GZDiZ/PP/2020/F-W/001/MB

Dotyczy: wytycznych dla zadania „Pieszo i rowerem bezpiecznie na stadion – naprawa chodnika i poboczy jezdni ul. Narwickiej”.

**SŁUPEK PP-SŁ-02-RAL7016****FORMA I MATERIAŁY**

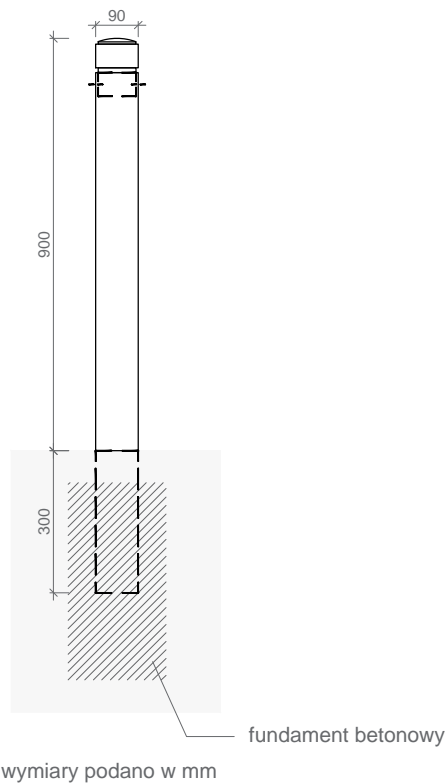
- Słupki wygradzeniowe, zgodne ze wzorem zawartym w załączniku, należy zaprojektować w rozstawie osiowym co 1,8 m. Na działkach nr 160/2, 162/2, 169/3 obr. 58 zlokalizowana jest droga dojazdowa do wytwórni betonu usytuowanej na działce nr 171/4 obr. 58. W związku z powyższym w projekcie należy przewidzieć ochronę ciągu pieszo-rowerowego na całej jego długości.

- Wysokość nad ziemią: 80 cm.
- Średnica: 9 cm.
- Waga ok: ok. 7,5 kg.
- Stal ocynkowana lakierowana proszkowo i kompozyt polimerowy lakierowany.
- Malowany **na kolor grafitowy RAL 7016**, w wykończeniu mat struktura.

- Poprzez zabetonowanie rury kotwiącej.
